Keuringsverslag van een elektrische laagspanning- en zeer lage spanningsinstallatie

NIET CONFORM

Straatnaam	Stationsstraat
Huisnummer	147
Busnummer	A 1.1
Postcode	9280
Gemeente	Lebbeke
Land	België

Controlebezoek van een oude huishoudelijke elektrische installatie van een wooneenheid bij verkoop op vraag van de verkoper volgens (KB 08/09/2019) - AREI Boek 1- 8.4.2. en 8.2.1. en 4.2.4.3.

Afbeelding schakel- en verdeelbord:

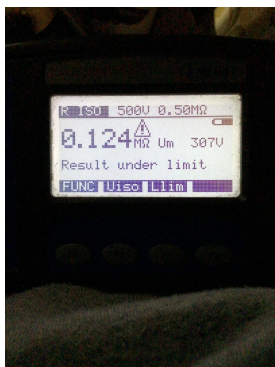
15.07 Verdeelbord dient vervangen te worden, de beschermingsgraad tegen rechstreekse aanraking is onvoldoende. (Boek 1 Onderafdeling 4.2.2.3.)

15.09 De genaakbare, naakte onder spanning staande delen zijn onvoldoende afgeschermd. (Boek 1 Afdeling 5.1.4. en 4.2.2.3.)

15.10 Niet gebruikte invoeringen van het verdeelbord zijn niet correct of onvoldoende afgedicht. (Boek 1 Afdeling 5.1.4. en 4.2.2.3.)

16.01 Een verzegelbare algemene differentieelschakelaar dient geplaatst te worden aan het begin van de installatie. (Boek 1 Onderafdeling 4.2.4.3.)

17.02 De smeltveiligheidshouders of houders van automatische schakelaars dienen voorzien te worden van kalibreerelementen. (Boek 1 Onderafdeling 5.3.5.5.A.)

17.07 Zekeringen en automaten ter bescherming van éénzelfde stroombaan moeten dezelfde nominale stroomsterkte hebben. (Boek 1 Onderafdeling 4.4.1.5.)

17.08 De aanduiding van de nominale stroomsterkte van zekeringen en/of automaten in niet zichtbaar of is uitgewist. (Boek 1 Onderafdeling 1.4.2.1.)
